ELABORAT PASIVNE PROTIHRUPNE ZAŠČITE NA ODSEKU ŽELEZNIŠKE PROGE ZIDANI MOST –
CELJE PO DOPOLNjeni ŠTUDIJI HRUPA

PREGLED NALOGE

Elaborat pasivne protihrupne zaščite na odseku železnike proge Zidani Most – Celje po dopolnjeni študiji hrupa

ODGOVORI NA RECENZIJSKO POROČILO

Slika 6: Način vgradnje okna; levo: montaža v primeru novogradnje, desno: običajna vgradnja oken pri zamenjavi stavbnega pohištva v obstoječem objektu

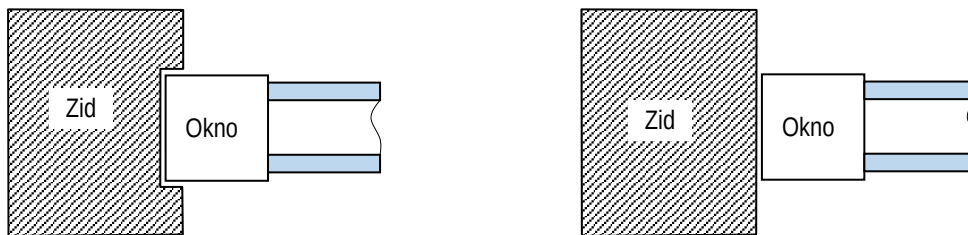
46/74, T.11.2: V tem poglavju je opisana tudi klasična vgradnja oken. V primeru izvedba pasivne PHZ je praviloma zahtevana izvedba RAL vgradnje, kar sledi tudi iz tega elaborata. Predlagamo, da to poglavje preuredite na način, da bo enolično jasno, da je zahtevana RAL vgradnja.

- Pripomba 2: 46/74, T.11.2: V tem poglavju je opisana tudi klasična vgradnja oken. V primeru izvedba pasivne PHZ je praviloma zahtevana izvedba RAL vgradnje, kar sledi tudi iz tega elaborata. Predlagamo, da to poglavje preuredite na način, da bo enolično jasno, da je zahtevana RAL vgradnja.

- AD 2 Pripomba upoštevana
Tabele s slikami, ki so prikazovale klasično vgradnjo smo iz Elaborata odstranili. Preostali tekst smo popravili in jasno označili, da se vgradnja oken po tem Elaboratu opravi po RAL smernicah.
